Ref.: **EX-2021-05595699-GDEMZA-SAYO“COLECTOR CLOACAL Y ESTACION ELEVADORA EL PARAMILLO II”**

INFORME DE CIERRE PEIA

Emitir conclusiones respecto del Procedimiento de Evaluación. Analizar y evaluar la documentación correspondiente al Estudio Ambiental del proyecto denominado “PROYECTO COLECTOR CLOACAL Y ESTACIÓN ELEVADORA “**EL PARAMILLO II**”, a desarrollarse en Los Departamentos de de Guaymallén, Lavalle y Maipú de la Provincia de Mendoza propuesto por la empresa **AGUA Y SANEAMIENTO MENDOZA S.A**

grafico 2

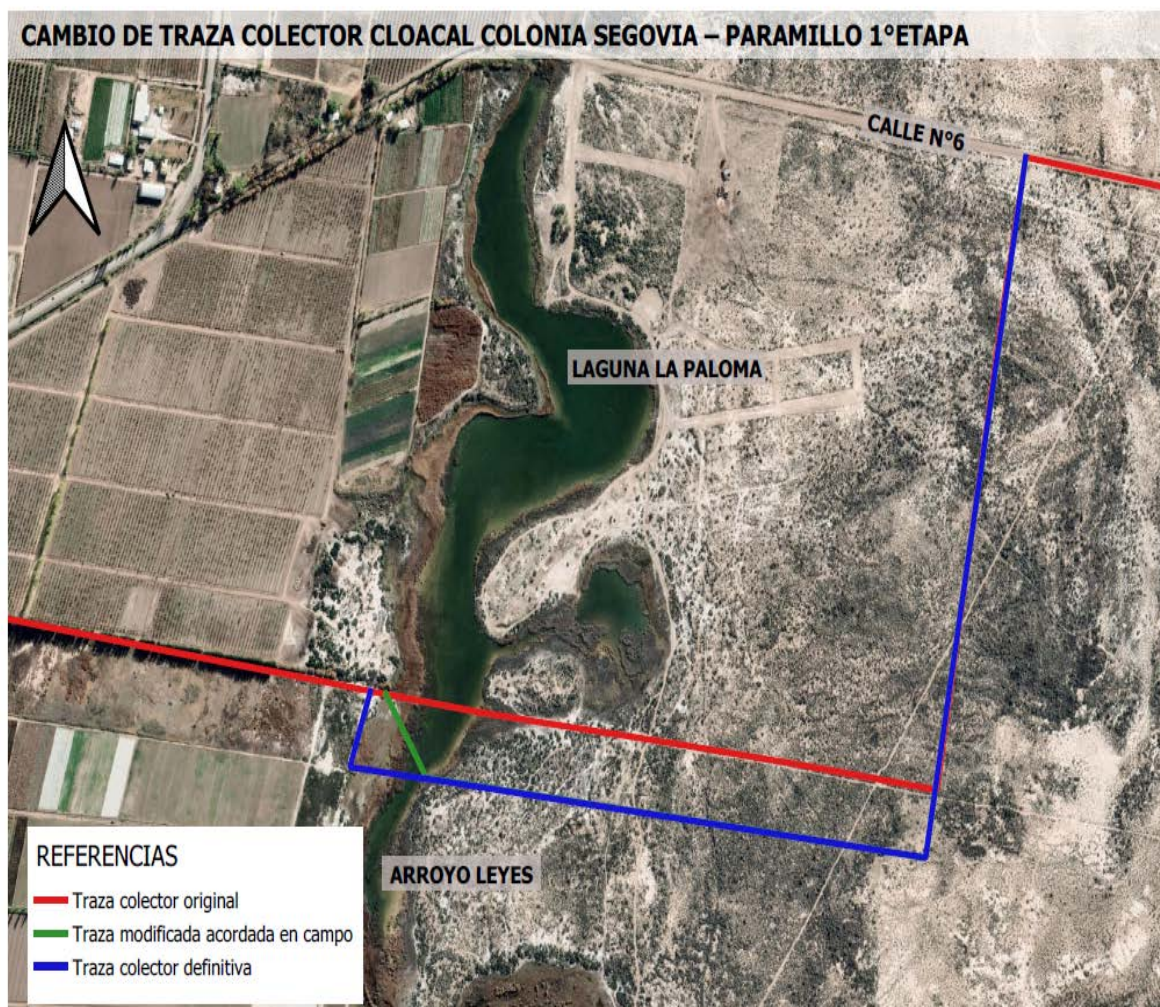
- El Municipio de Maipú, desde el punto de vista ambiental, requiere no afectar la zona comprendida dentro del perímetro de la laguna de referencia, por lo que se deberá modificar la traza del colector cloacal propuesta en la zona de cruce de la misma.
- Si bien la laguna actualmente sufre una creciente escasez hídrica, con periodos de bajas en el caudal, producto de las escasas precipitaciones y del cambio climático, forma parte del Sistema de Humedales Arroyo Leyes Tulumaya, el cual fue declarado sitio de interés de conservación mediante RIT-2020-1004-EGDEMZA-

Por lo expuesto precedentemente, se sugiere plantear una nueva alternativa trasladando la traza hacia el sur de manera tal de no afectar el perímetro de la laguna.

sentido toman la palabra por la Municipalidad de Maipú Adriana Liendro y Daniel Peña y objetan la traza del cruce del arroyo Leyes (el cual se encuentra en el inicio de la Laguna La Paloma), ya que explican que el municipio está trabajando con asociaciones civiles desde hace tiempo para proteger el hábitat de la laguna (flora, fauna, lugar para avistaje de aves, etc), y este proyecto, así planteado, interrumpiría todo este proceso de conservación por ellos iniciado, por tal motivo solicitan que se revea el cruce del colector y se plantee en lo posible otra alternativa al mismo.

Segunda Propuesta de Cruce Final y Acordada (Departamento General de Irrigación, Municipalidad de Maipú, AYSAM, UGATIF y personal de la UEA)_(grafico 2).

2)- Segunda inspección realizada el día 16 de Marzo 2022, esta inspección se realizó a solicitud de la Municipalidad de Maipú con motivo de la solicitud de esta ultima de desplazar el cruce del colector por La Laguna la Paloma - Sistema Arroyo Tulumaya, hacia el Sur del trazado original, en este sentido se realizó una inspección conjunta con el Departamento General de Irrigación, Municipalidad de Maipú, AYSAM, UGATIF y personal de la UEA. Donde se acordó desplazar la traza del colector hacia el Sur de la Laguna de acuerdo a documentación presentada por AYSAM en donde se adjunta traza definitiva acordada de cruce. (grafico 2).

NOTA N°: 2-3272-22

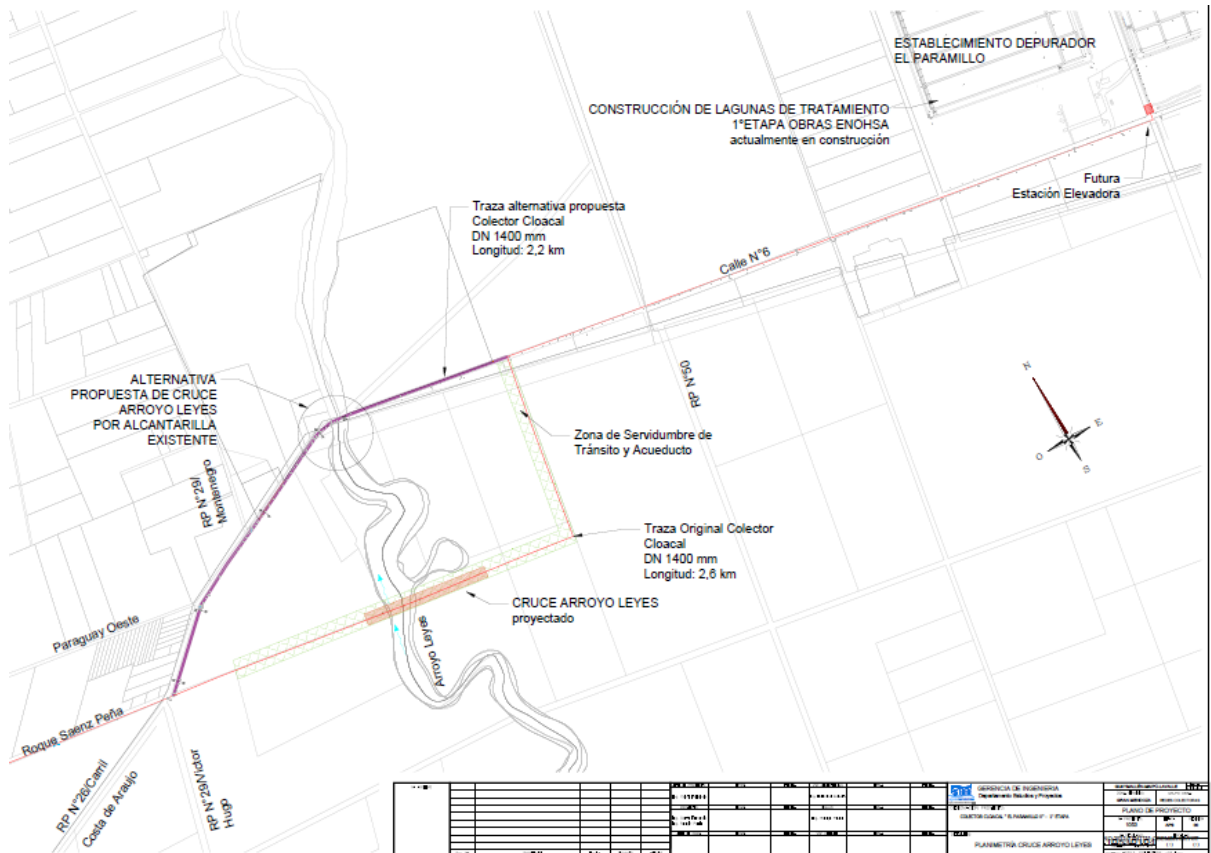
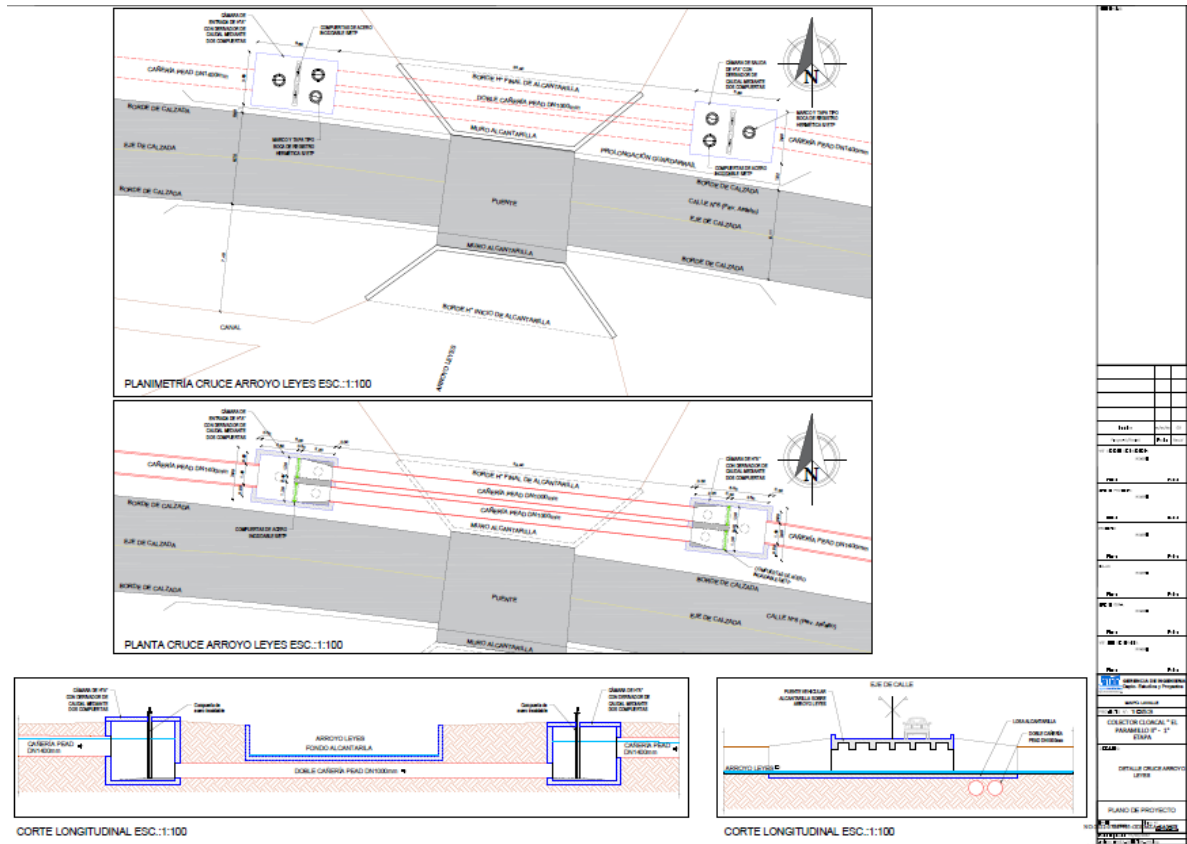
Nos dirigimos a Ud. para adjuntar una nueva propuesta de cambio de traza del colector de la referencia sobre calle 6, a partir de los planteos surgidos durante el desarrollo de la Audiencia Pública realizada oportunamente.

A través de la resolución de la SAYOT N° 579/2021 se dio inicio al procedimiento de Evaluación de Impacto Ambiental, generándose el Expediente EX-2021-05595699-GDEMZA-SAYOT. Luego, continuando con el proceso, en sucesivas reuniones mantenidas en la sede de esa Secretaría con el municipio de Malpú, quien solicitaba la modificación de la traza del cruce del Arroyo Leyes, se la cambió dos veces para alejar la estructura de cruce del mismo en la embocadura de la laguna La Paloma. Posteriormente, en la audiencia pública celebrada el día 19 de julio de 2022, algunos expositores expresaron su preocupación por la proximidad del cruce a la laguna La Paloma, y su posible afectación al sistema de humedales Leyes Tulumaya.

Para dar respuesta a la preocupación planteada en la audiencia, la Gerencia de Ingeniería de AySAM evaluó una nueva traza para el cruce del arroyo Leyes. Se adjunta a la presente la nueva traza propuesta, siendo este el tercer cambio de traza, que consiste en desviar el colector en la intersección de Roque Sáenz Peña y Ruta Provincial 26/Carril Costa de Araujo hacia el noreste por dicha ruta, para luego girar hacia el este por calle 6. En el cruce del Arroyo Leyes se ejecutará un sifón de cruce con doble cañería por el norte del puente de cruce del arroyo, para luego continuar hacia el establecimiento por banquina norte de la calle. Se adjunta documentación gráfica con el nuevo cruce del Arroyo Leyes por calle 6.

de obra será efectuada bajo instalaciones ya existentes sin intervenir de forma directa sobre el lecho del Arroyo Leyes, por lo que quedamos a la espera de la obtención de la respectiva Declaración de Impacto Ambiental para poder dar comienzo a las obras.
